Van: [redacted]
Aan: [redacted]
Cc: [redacted]
Onderwerp: FW: dijklichaam en NNN
Datum: dinsdag 5 november 2019 13:29:30

Zoals afgesproken sturen wij hier alvast vragen/opmerkingen naar aanleiding van jullie ruimtelijke motivering voor het strandtent Voorland Stichtse Brug en onze geplande gesprek hierover op 5 september.

Plangegevens (naam, adres, gemeente)**Tijdelijk strandpaviljoen Voorland, Stichtseweg 3, Blaricum, gemeente Blaricum**

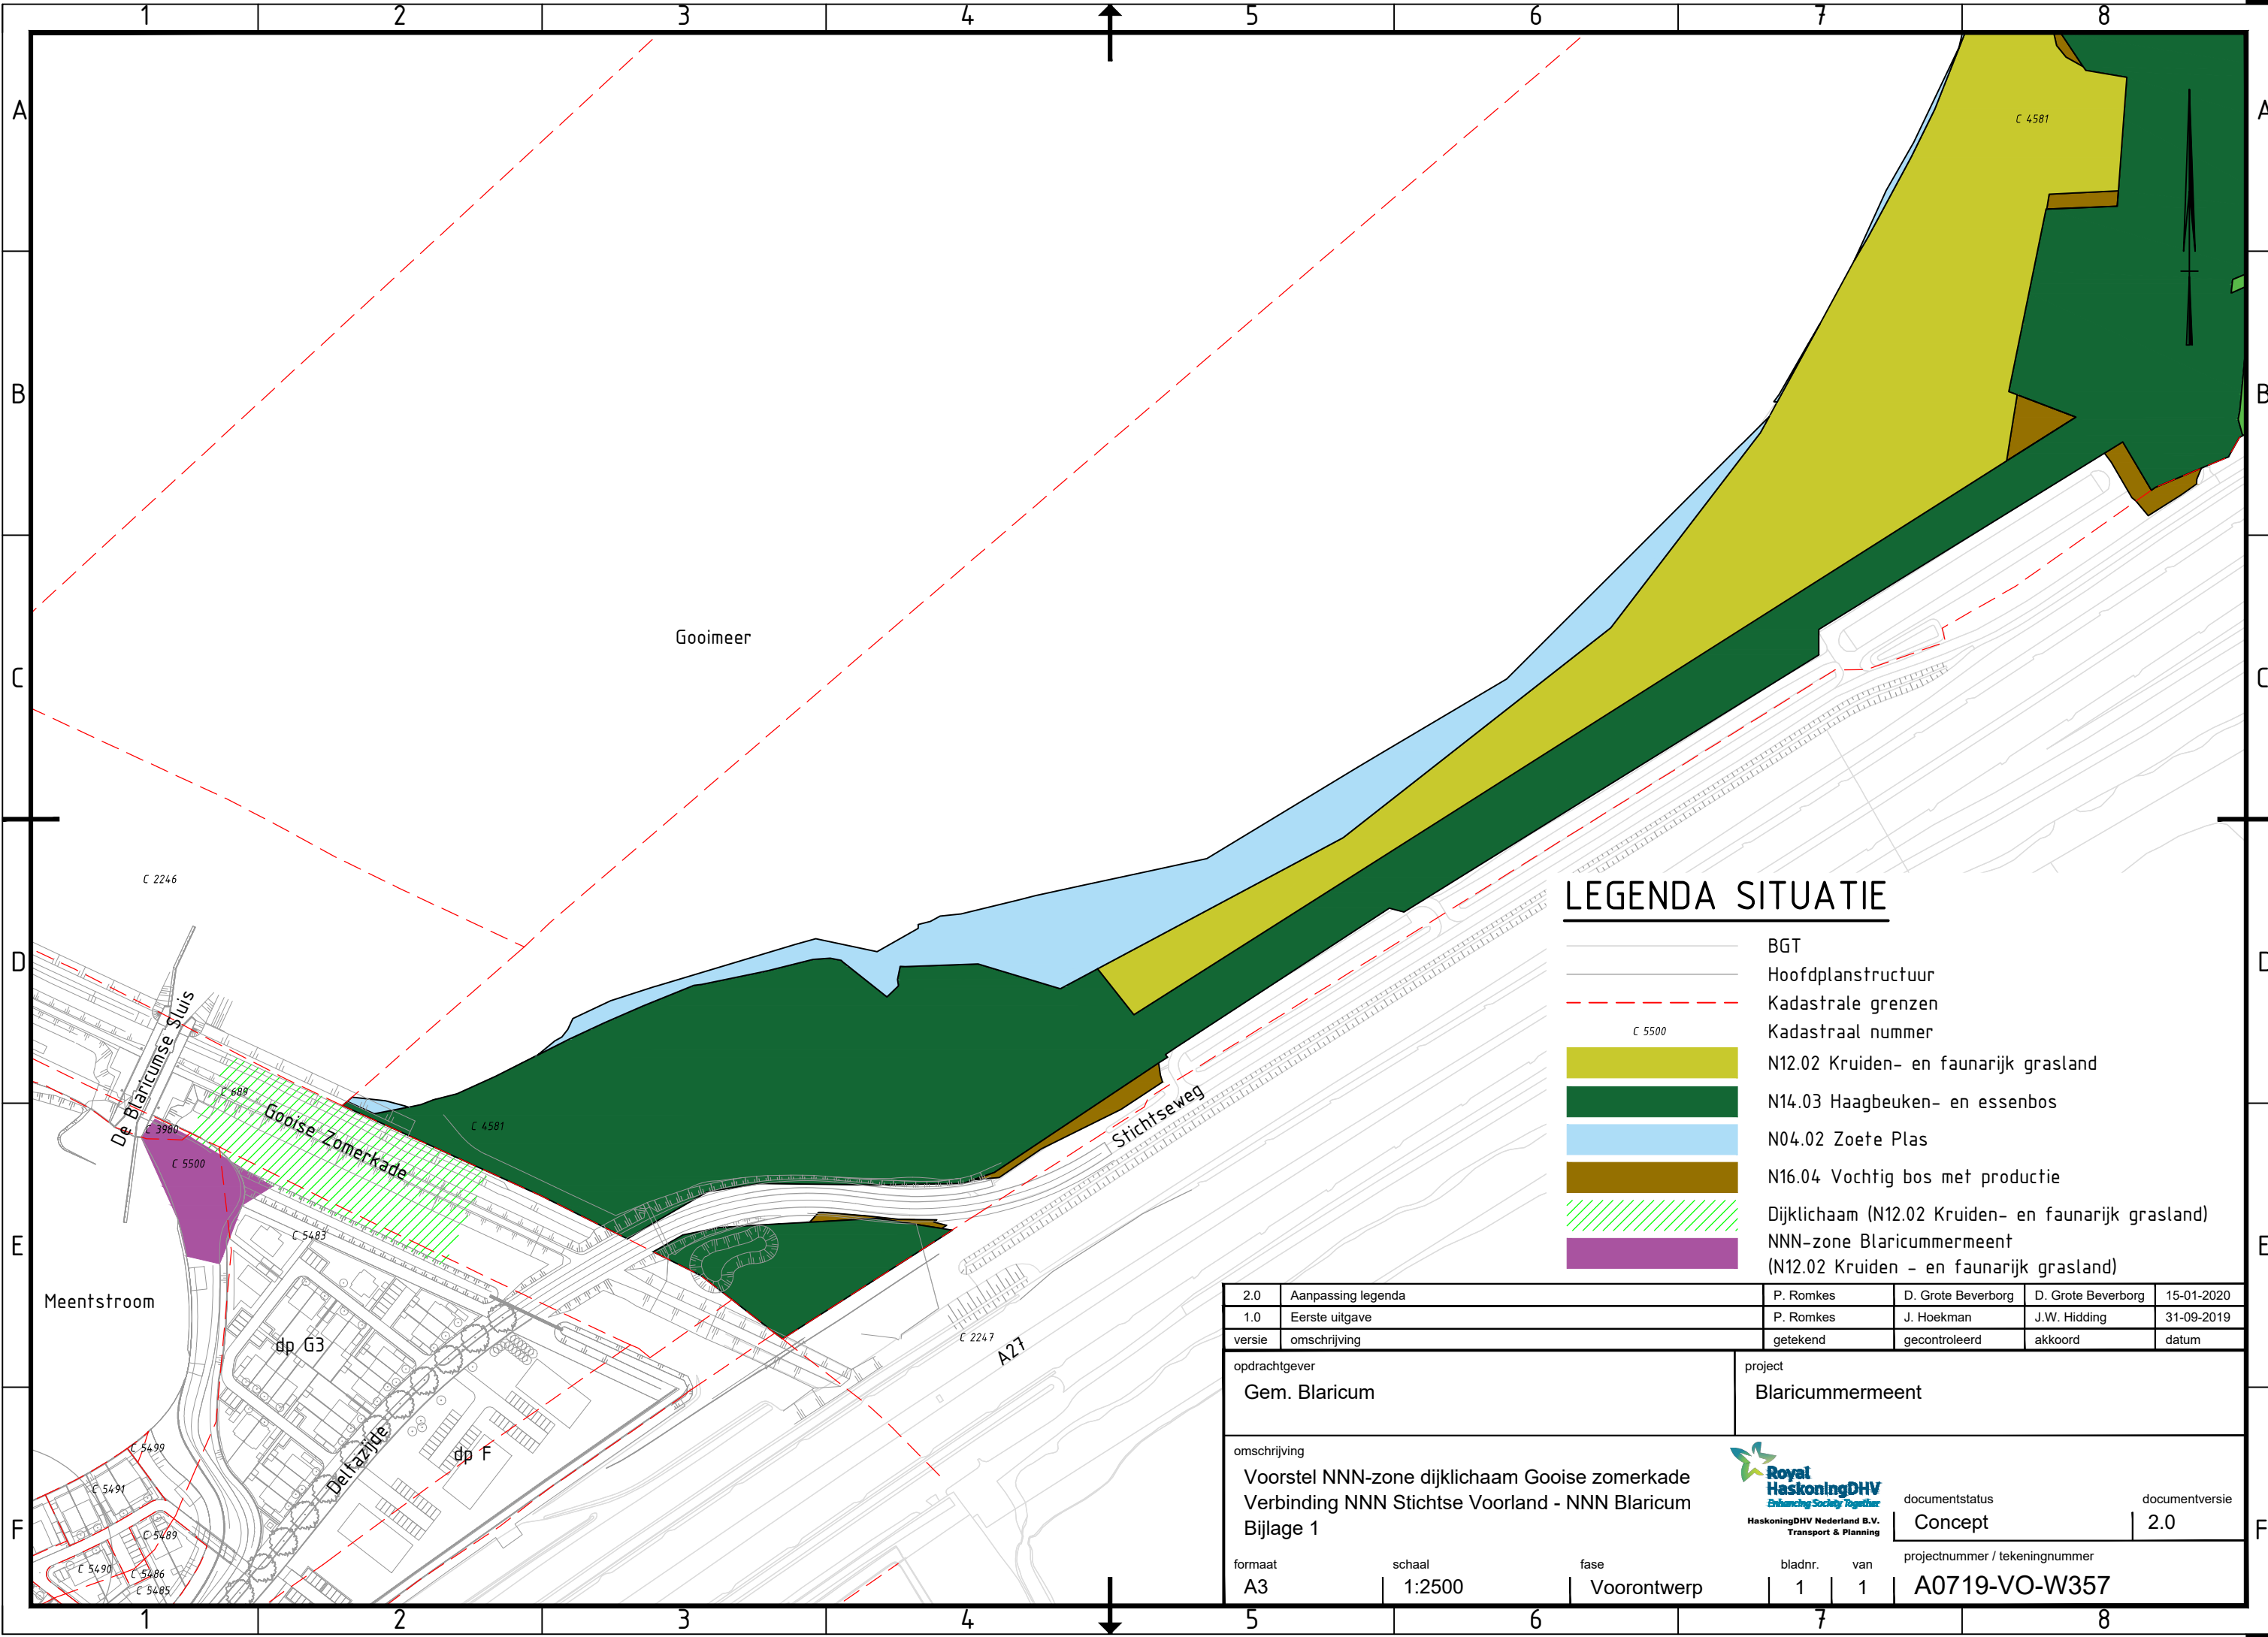
We zijn het erover eens dat die rare slurf tussen de (toekomstige) huizen echt niet NNN-begrenzingswaardig is.

Als er dan toch weer salderings-oppervlak tekort is (we spreken NIET over *compensatie!*) kan misschien het stuk dijk worden opgerekt tot aan de sluis (links) en de weg (rechts)?

² Voorstel NNN-zone dijklichaam Gooise zomerkade Verbinding NNN Stichtse Voorland - NNN Blaricum Bijlage 1, Royal Haskoning DHV, 15-01-2020, A0719-VO-W357

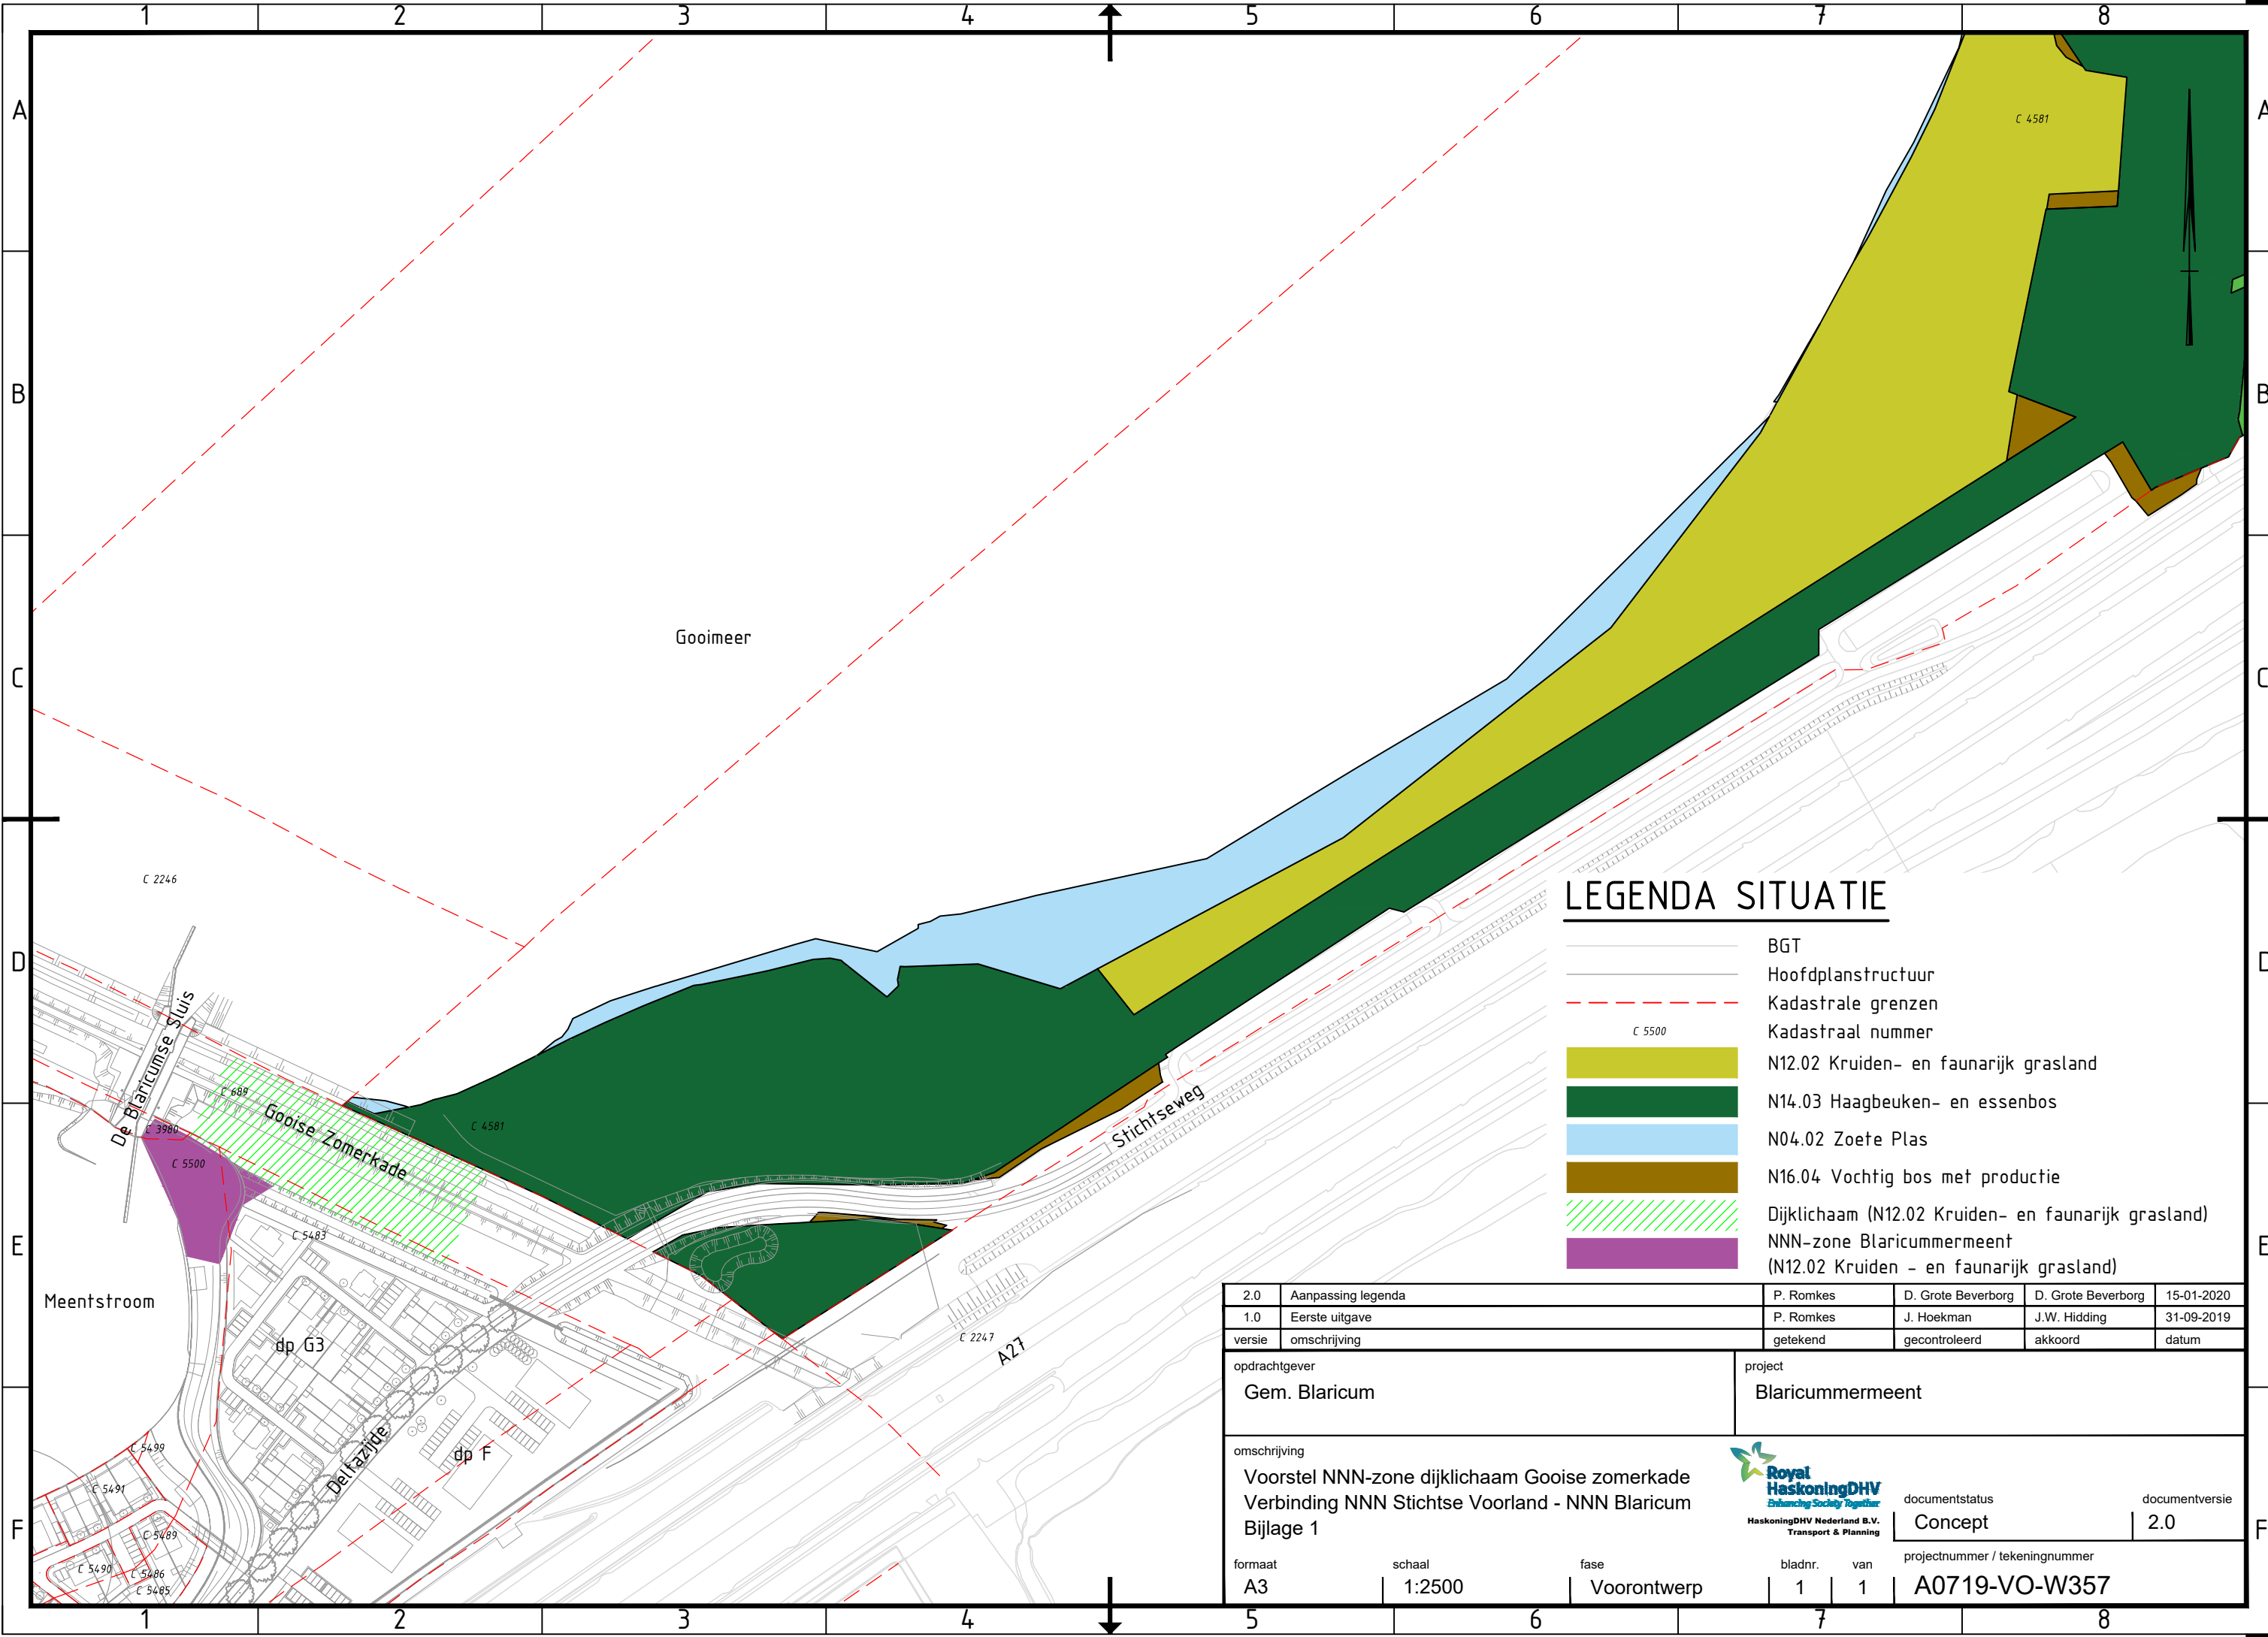
- 6.100 m² aan saldering.
- Het huidige NNN wordt niet ontgrensd, aangezien het voorziene strandpaviljoen niet permanent is en het strand de samenhang van het NNN moet waarborgen.

- Er wordt een beheerplan voor het salderingsgebied opgesteld, waarin voor het stuk van Waternet het beheer met Waternet wordt afgestemd. Aangegeven wordt door wie het beheer wordt uitgevoerd. Tevens vindt voor het noordelijk deel van het strand monitoring plaats en aangepast maaibeheer.
